Manuel Service Technique

Description modèle: A3 Spb TDI q 2.0 4L125 DPFM6V

Action entretien 23K1

Remplacement de l'injecteur-pompe

Contrôle des injecteurs-pompes

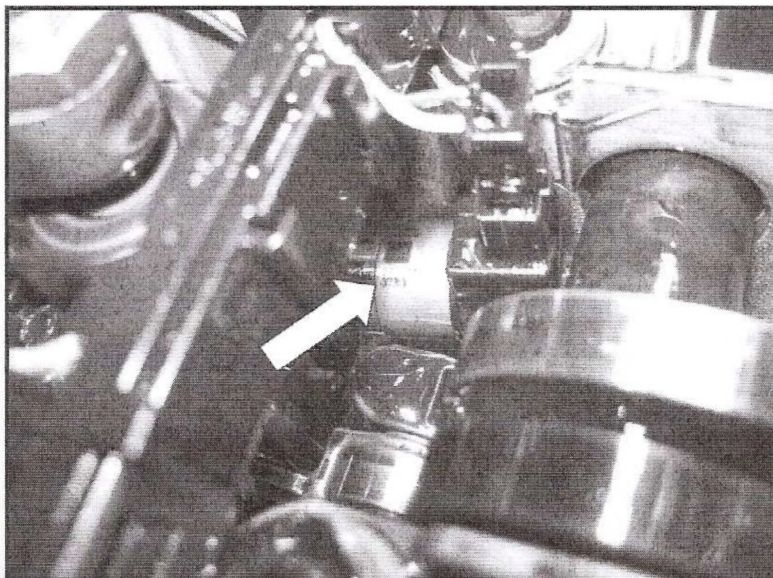
- Vérifier le numéro de pièce
d'origine (voir flèche) des quatre
injecteurs-pompes.

Tous les injecteurs-pompes
portant le numéro de pièce
d'origine **03G 130 073 M** doivent
être remplacés.

Tous les injecteurs-pompes
portant un numéro de pièce
d'origine différent sont corrects et
ne nécessitent aucun
remplacement.

Remplacement des injecteurs-pompes

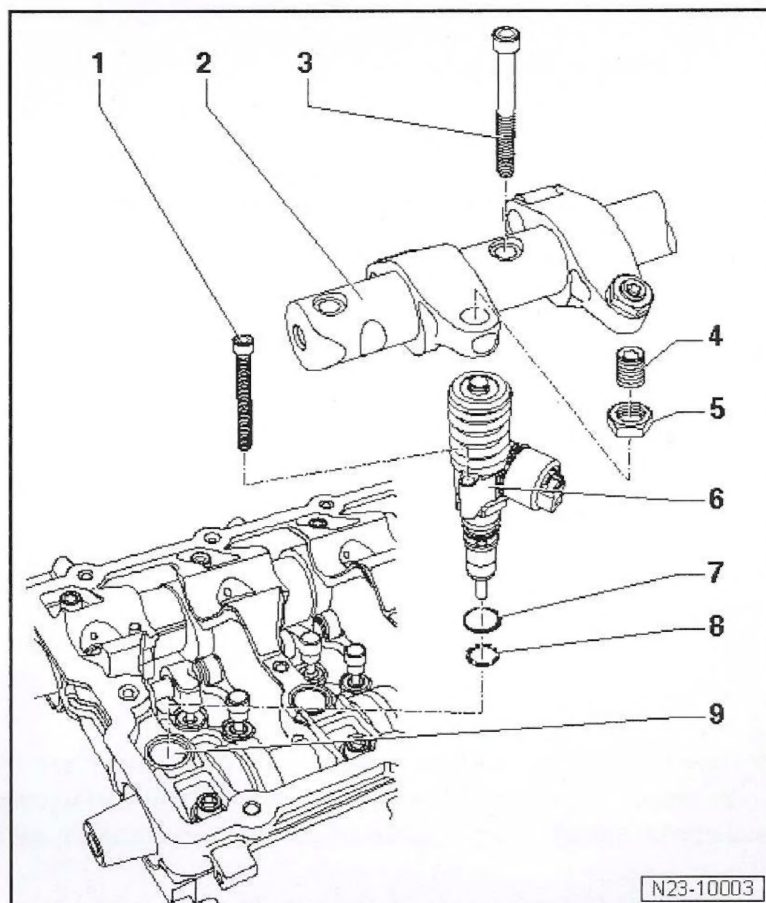
Seuls les injecteurs-pompes portant le numéro de pièce d'origine 03G 130 073 M doivent être remplacés.

- Remplacer les injecteurs-pompes (pos. 6).

Les composants suivants doivent également être remplacés :

- Vis à tête cylindrique M6 (pos. 1)
- Vis à tête cylindrique M8 (pos. 3)
- Vis de réglage M12 (pos. 4)
- Joints toriques (pos. 7 et 8)
